Autorité environnementale

**Avis délibéré de l'Autorité environnementale
sur l'implantation de deux EPR2
et leurs raccordements électriques
sur le site de Penly (76)**

n°Ae : 2023-89

Avis délibéré n° 2023– 89 adopté lors de la séance du 9 novembre 2023

Figure 10 : Surfaces artificialisées avant et après le projet. Source : dossier

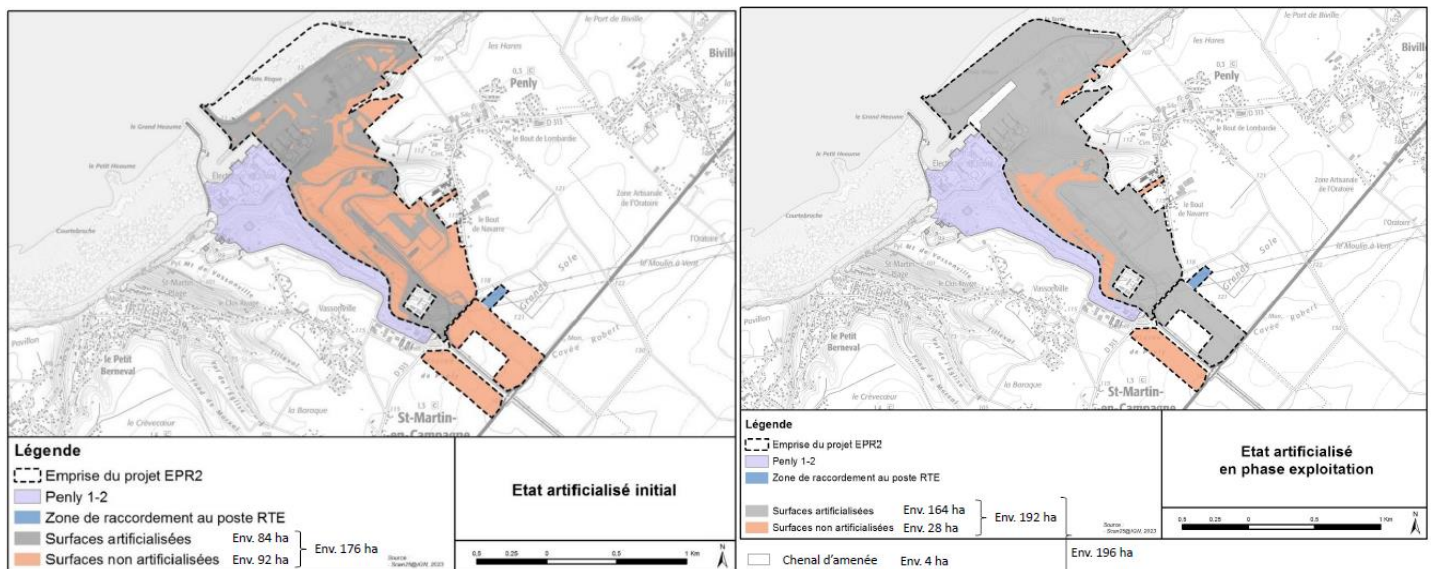
Cependant, le projet va artificialiser 84 ha, dont 24 ha sur les fonds marins (Figure 10). La compatibilité du projet avec les objectifs D06- OE01 et D06-OE02²⁶ du DSF, visant l'absence de perte nette d'habitats est insuffisamment détaillée, d'autant que le distinguo entre l'estran et les petits fonds côtiers n'est pas fait. À ce titre, EDF a réalisé des investigations complémentaires en septembre 2023, concluant finalement à la présence de plaquages d'Hermelles sous la future extension de la plateforme²⁷. Des bioconstructions à sabellidés en mosaïque avec des banquettes à Lanice et des bancs de moulières, constituant des habitats particuliers, ont été aussi confirmés sous la future conduite de rejet de fond de mer et nécessitent la mise en œuvre de la séquence ERC.

Par ailleurs, le dossier ne présente aucune mesure compensatoire en réponse à l'artificialisation et la perte physique d'habitats naturels pour certains référencés Oskar²⁸, bien qu'EDF annonce une mesure d'accompagnement dénommée « programme scientifique d'acquisition de connaissances sur les habitats particuliers que sont les placages d'Hermelles et les moulières ».
